监理工程师通知单

项目：华直当阳市庙前镇 4×20MWp 地面分布式农光互补光伏发电项目

编号：HZDYM-Q-CZZH-TZ-061

主题：关于综合楼地面下沉和卫生间地面做法的相关事宜

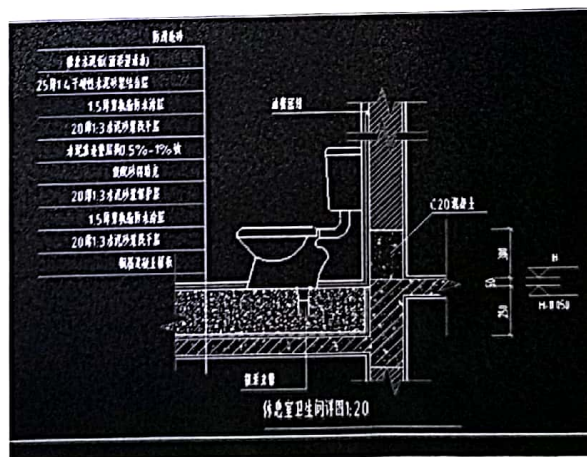
内容：1、监理巡视过程中发现综合楼一楼地面下沉，下沉幅度最大处 10 公分，上二楼楼梯底部处于悬空状态，现要求相关施工单位立即处理。
